**Do wszystkich Oferentów
zainteresowanych udziałem w postępowaniu**

Dotyczy: zaproszenia do składania ofert na dostawę i montaż urządzeń placu zabaw w ramach zadania „Urządzenie terenów rekreacyjnych poprzez wyposażenie plenerowego miejsca spotkań w Mikulowej”.

W związku z pytaniami nadesłanymi przez Oferentów, poniżej przedstawiam treść zapytań oraz odpowiedzi:

Pytanie nr 3

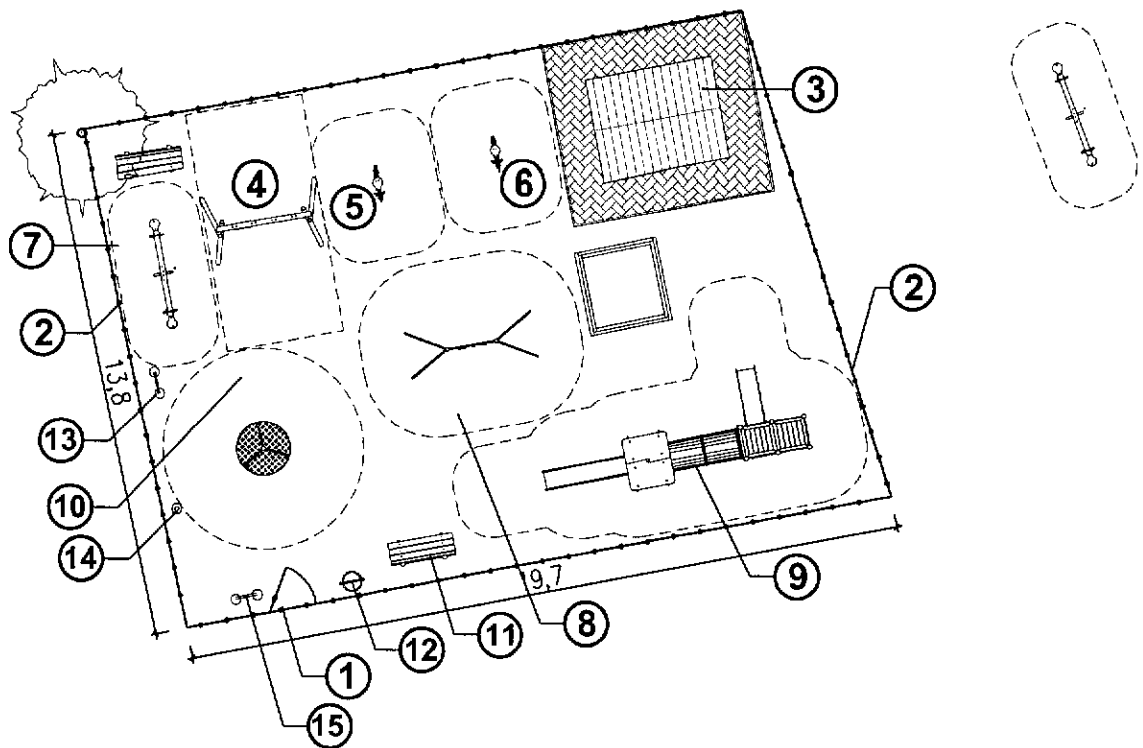
Na projekcie strefy bezpieczeństwa zachodzą na siebie, a w przypadku piaskownicy zupełnie nie zostały uwzględnione- jest to niezgodne z normą dotyczącą placów zabaw. Za wszelkiego rodzaju nieprawidłowości na placu zabaw odpowiada właściciel terenu. Czy planują Państwo postawienie urządzeń według projektu czy zająd jakieś zmiany w tym temacie?

W załączeniu przedstawiamy poprawiony projekt placu zabaw.
